改善箇所説明図

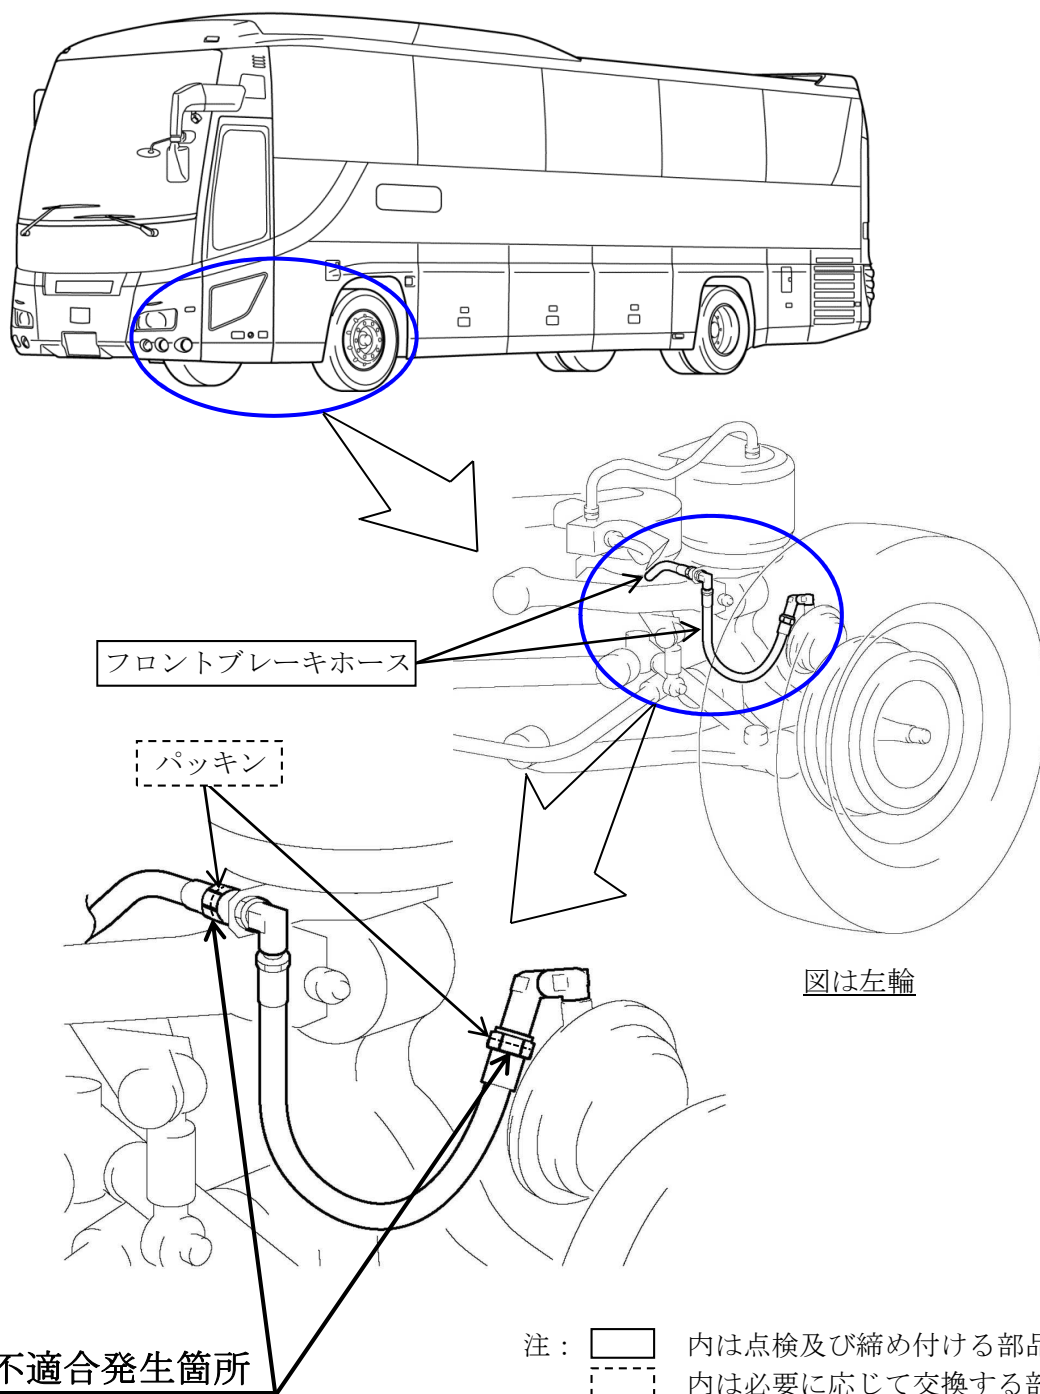
基準不適合発生箇所

大型バスにおいて、フロントブレーキホースの締め付け作業が不適切なため、接続部の締め付け力が不足しているものがある。そのため、そのまま使用を続けると、接続部が緩んでエアが漏れ、最悪の場合、制動力が低下するおそれがある。

改善の内容

全車両、当該ホース接続部の締め付けトルクを点検し、トルクが不足しているものは正規トルクで締め付ける。なお、その際パッキンを新品に交換する。

識別 : 改善済車両にはネームプレートに白色ペイントを塗布する。
